Groupe de travail des transports par voie navigable**Groupe de travail de l'unification des prescriptions techniques
et de sécurité en navigation intérieure****Cinquante-cinquième session**

**Promotion des services d'information fluviale ainsi que
des autres technologies de l'information et des communications (TIC)
dans le domaine de la navigation intérieure :
Recommandation relative au système de visualisation
des cartes électroniques et d'informations pour
la navigation intérieure (résolution n° 48, révision 3)****Amendements à la Recommandation relative au système
de visualisation des cartes électroniques et d'informations
pour la navigation intérieure (résolution n° 48, révision 3)****Communication du Président du Groupe international d'experts
de l'ECDIS Intérieur****Mandat**

Recommandation relative au système de visualisation des cartes électroniques et d'informations pour la navigation intérieure (ECDIS Intérieur)

B. Structure des spécifications techniques ECDIS Intérieur, édition 2.4

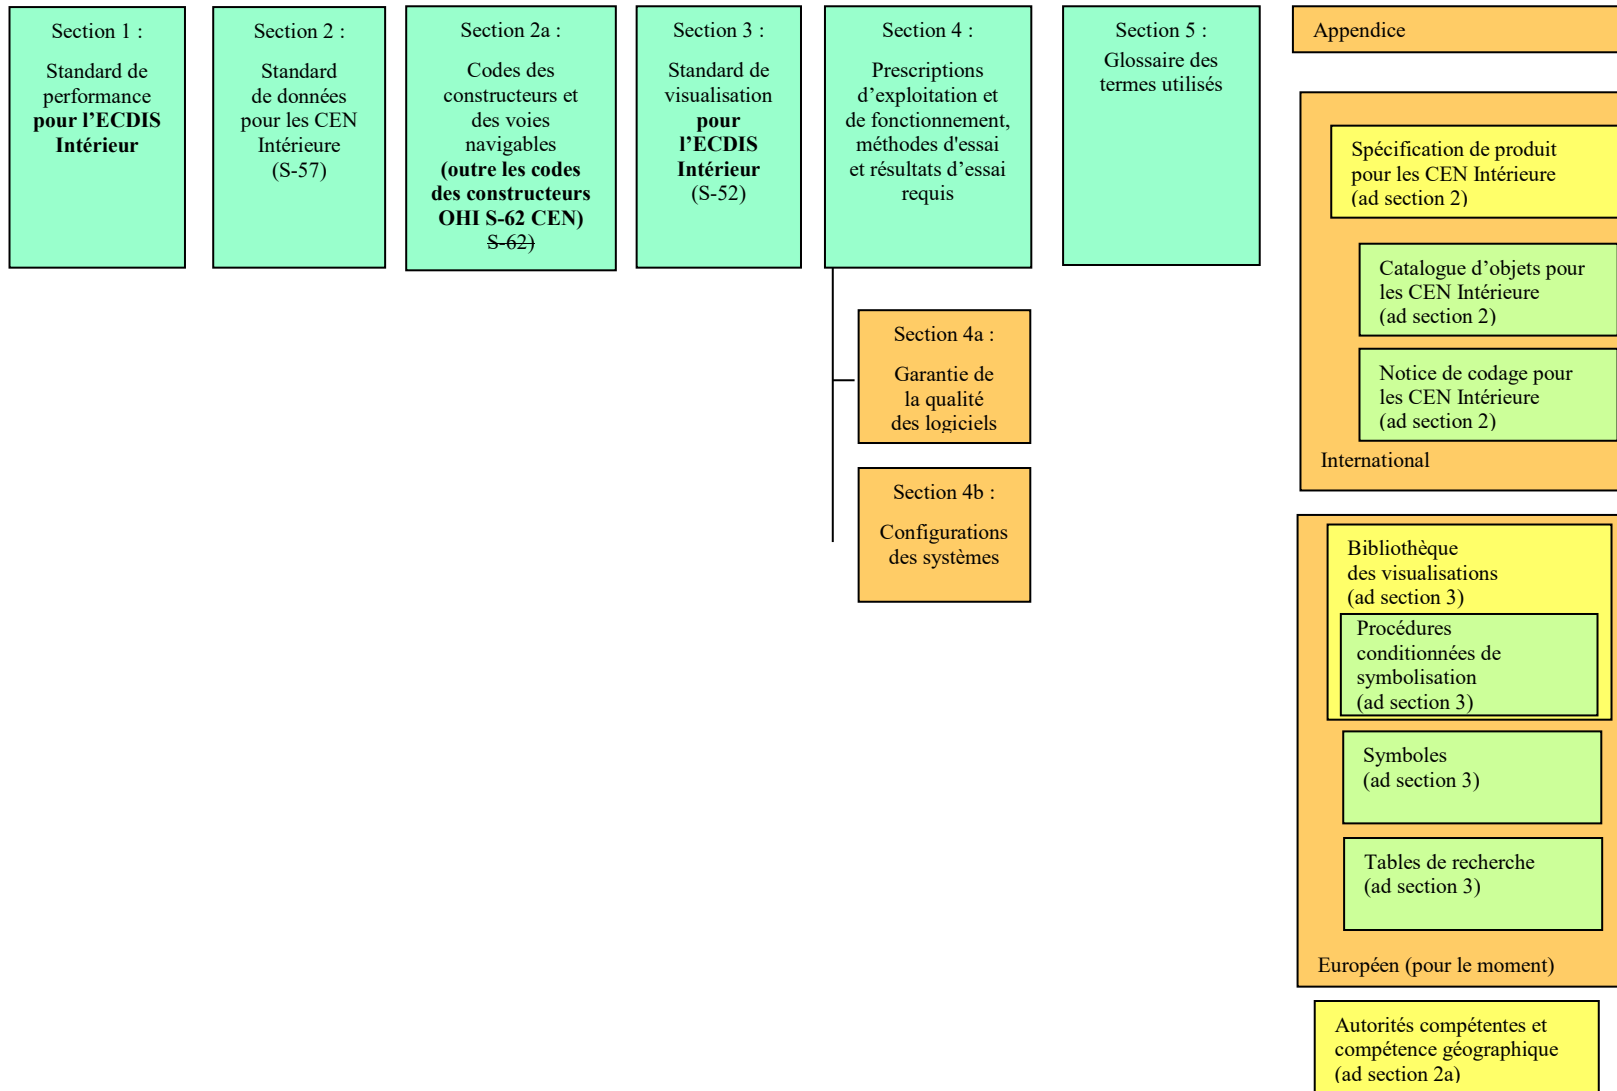
10. Le diagramme **de la partie B** et le tableau ~~ci-dessous~~ **de comparaison des structures de la norme ECDIS (maritime) et des spécifications techniques applicables à la norme ECDIS Intérieur figurant dans l'appendice 4** démontrent respectivement la structure de l'ECDIS Intérieur et la correspondance entre l'ECDIS maritime et les spécifications techniques ECDIS Intérieur, édition 2.34.
